Scheda per l'istruttoria delle procedure di Valutazione di Impatto Ambientale integrata con la Valutazione di Incidenza

CUP: 9919 - Proponente: Mazzafarro srl

Titolo progetto	PAUR per progetto impianto di produzione di energia elettrica da fonte solare denominato Mazzafarro della potenza di 7,49 MWp + 20 MW B.E.E.S. nel Comune di Mondragone e Castel Volturno
CUP	CUP 9919
Proponente	Mazzafarro s.r.l. Sede Legale: via F. Giordani, 42, Napoli (Na) p. IVA 10286651210
Prot. e data istanza	Prot. reg. n. 241115 del 15/05/2024
Localizzazione	Comuni interessati: Castel Volturno, Mondragone, Cancello ed Arnone Provincia: Caserta
Tipologia di cui all'Allegato IV D.lgs. 152/2006	Tipologia progettuale di cui all'Allegato IV alla Parte Seconda del D.Lgs. n.152/2006 e ss.mm.ii., punto 2, lettera b) impianti industriali non termici per la produzione di energia, vapore ed acqua calda con potenza complessiva superiore a 1 MW
Procedura integrata Verifica VIA - VI	SI
Avviso pubblico	I avviso: Dicembre 2024 I avviso post riavvio: agosto 2025 II avviso: dicembre 2025
Osservazioni	Non risultano pervenute osservazioni a seguito delle due fasi di consultazione pubblica.

Richiesta integrazioni ai sensi d

Figura 41: Stralcio Tavola TDE-05c - Attraversamento del Cavidotto del fiume Volturno

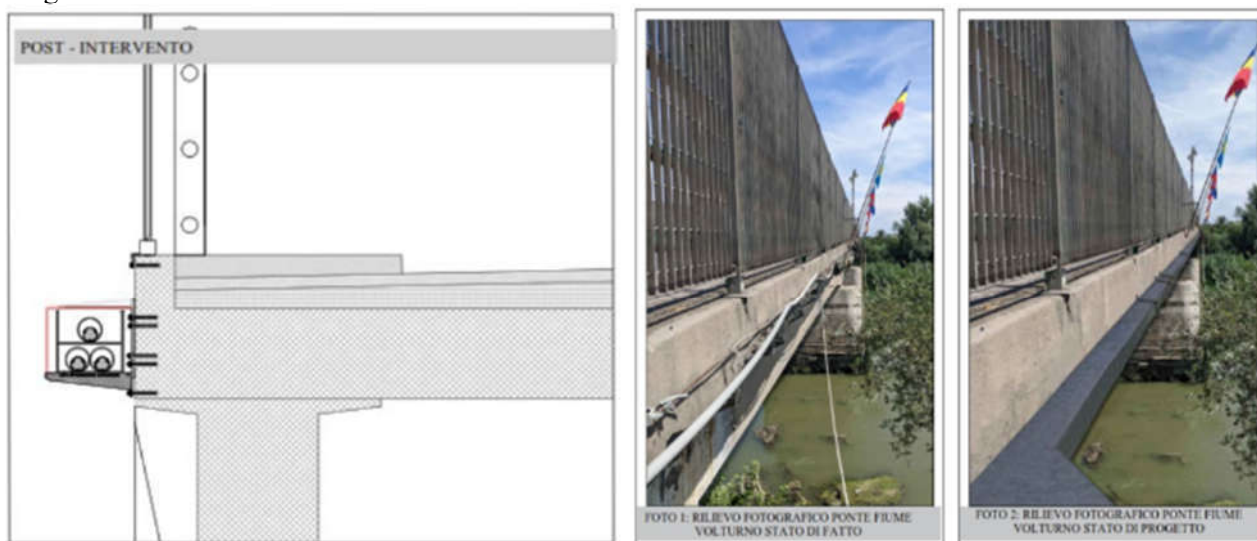
Il cavidotto durante il suo percorso di connessione alla "Stazione Elettrica Cancelli 380/150/36" interseca il corso d'acqua Fiume Volturno e costeggia, lungo il percorso sulla viabilità pubblica SP158, il Canale Agnena. Il collegamento in cavo entro le fasce di tutela è interrato su viabilità esistente e in corrispondenza degli attraversamenti dei corsi d'acqua, gli stessi saranno posati mediante TOC o Spingi-tubo, al fine di non interferire con l'alveo del canale ed evitando qualsiasi alterazione del normale deflusso delle acque.

Si precisa, inoltre, che l'attraversamento del corso d'acqua "Fiume Volturno" verrà effettuato con posa del cavidotto 36 kV mediante ancoraggio del/dei cavi sul fianco dell'opera esistente (spalletta del ponte), garantendo l'assenza di interferenze con la sezione libera di deflusso dell'opera medesima. Tale tecnica, consente di proteggere il collegamento elettrico dagli effetti delle eventuali azioni di trascinamento della corrente idraulica. Si prevede, quindi, un intervento meno invasivo possibile e compatibile con il regime idrografico delle aree:

Figura 19 – layout con indicazioni altri impianti FER

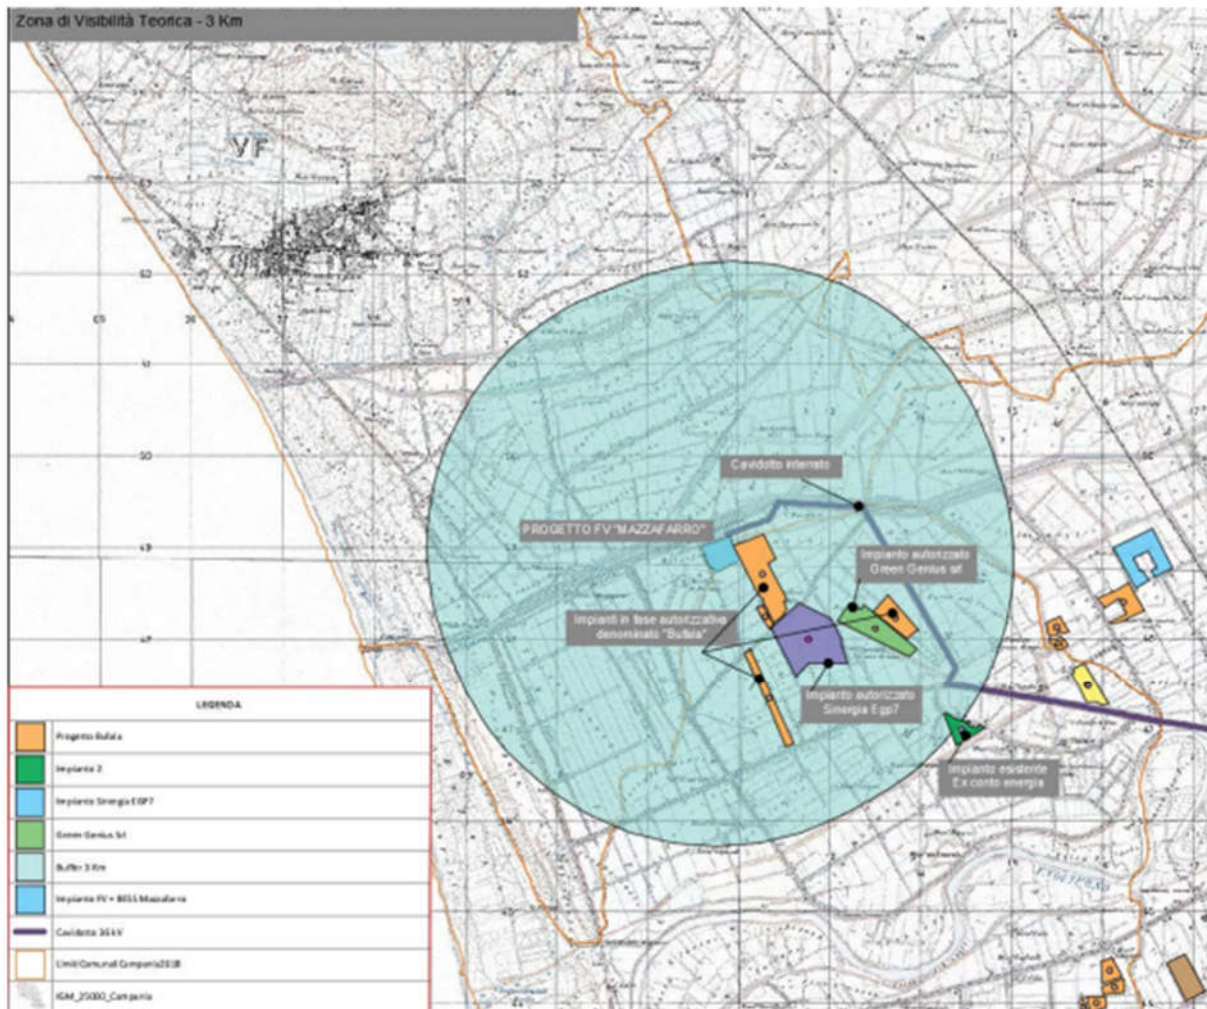
In riscontro al **punto 25)** della richiesta di integrazioni, il proponente chiarisce che è stato aggiornato il par. 13.7 del SIA e valutati gli impatti cumulativi. Si riporta la seguente figura, relativa ad un'area di raggio pari a 3 km dall'impianto proposto:
